Aktenvermerk

Anfragen zur Stadthalle, hier: Sperrung der Empore, Probleme mit Fluchttreppe

Antworten zu den Fragen aus der Anfrage der Fraktion FWG Forum vom 29.01.2026

3. Außentreppe Tribüne (2. Rettungsweg)

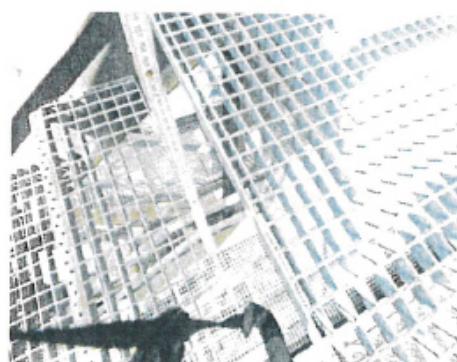
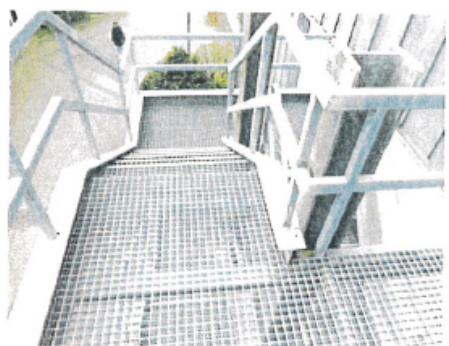
Die Mängelbeseitigung gemäß Punkt 4.4 des Abnahme-/Begehungsprotokolls (Bauabnahme 22.04.2021) wurde nicht durchgeführt.

Die Treppe ist umgehend gegen unberechtigten Zugang zu sichern. Siehe hierzu gesondertes Schreiben vom 22.04.2024 (Az.: 2024-0342) ✓

Bis zur Sicherung des zweiten Fluchtweges ist die Tribüne bei Veranstaltungen nicht freigegeben und ist für die Allgemeinheit gesperrt!

Das Treppengeländer und die Treppenstufen sind gemäß der DIN 18065 umgehend herzustellen. Die Geländer- und Stufenabstände dürfen 12 cm nicht überschreiten. Die Überschreitung muss mindestens 30 mm betragen. Wir bitten umgehend um Mängelbeseitigung

25.4.24 erledigt
(Bild)
